Mission régionale d'autorité environnementale
CENTRE - VAL DE LOIRE

Avis délibéré sur

la mise en compatibilité

dans le cadre d'un projet de centrale photovoltaïque

Superposition des enjeux des habitats et du plan de masse du projet (source : Pièce n°3, p. 75)

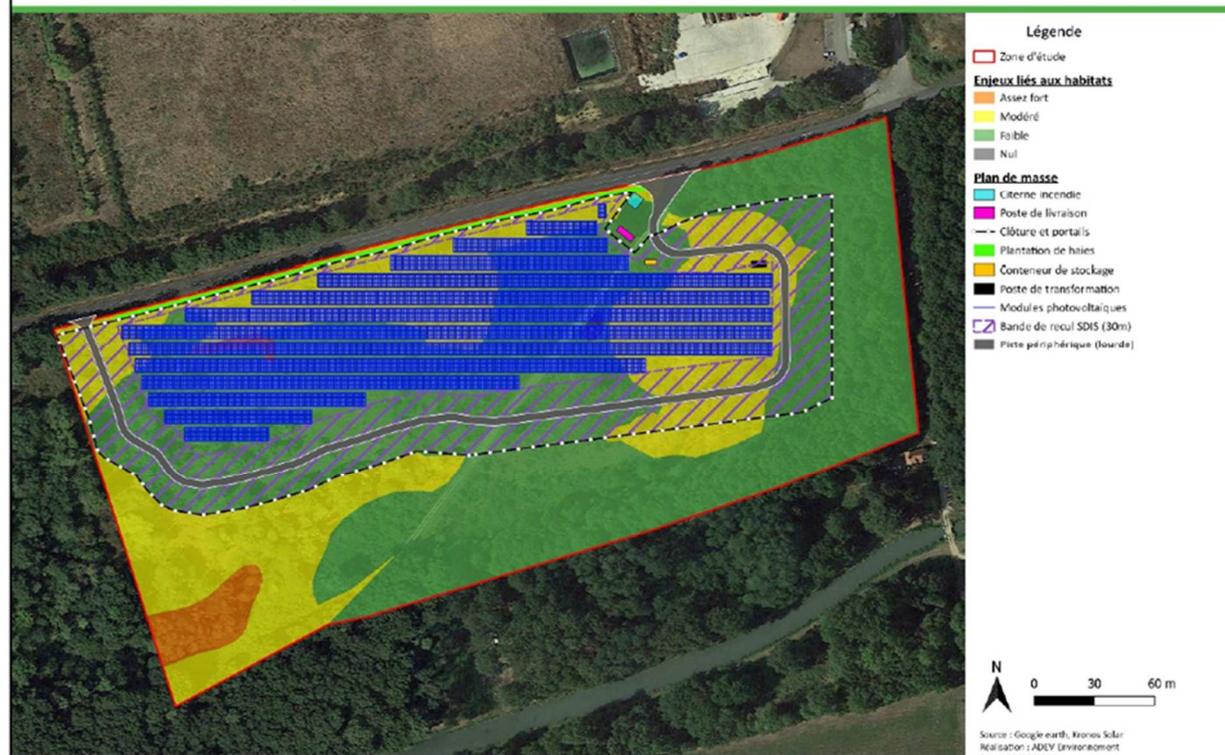
D'une part, cette délimitation n'assure pas l'évitement de l'ensemble des enjeux de biodiversité modérés à assez forts repérés sur le site du projet. En effet, contrairement à ce qu'indique le dossier, qu'« après mise en œuvre de la séquence ERC, le zonage de la zone Ner évite 100% des zones humides » (Pièce n°3, p. 79), le zonage Ner a pour effet de permettre la destruction de l'habitat de saulaies marécageuses à Saule cendré, au nord-ouest du site, caractéristiques de zones humides. De plus, d'autres milieux à enjeux modérés sont impactés par la zone Ner (cf. figure ci-dessous).

D'autre part, au vu de son implantation et de la nature du projet, l'étude d'impact conclut à de nombreux impacts bruts modérés concernant les habitats, la flore, les zones humides floristiques, l'avifaune, les chiroptères, les amphibiens, les lépidoptères, mammifères, odonates et orthoptères (impact assez fort pour ce taxon en phase chantier). L'absence de présentation des mesures ERC concernant le projet (précision du calendrier d'intervention notamment, ou mesures de mise en défens) ne permet pas de connaître le niveau d'impact résiduel sur la biodiversité.

L'autorité environnementale recommande de compléter le dossier par des informations plus précises sur la méthodologie de l'état initial concernant la biodiversité, et par la présentation des mesures ERC mises en œuvre dans le cadre du projet.
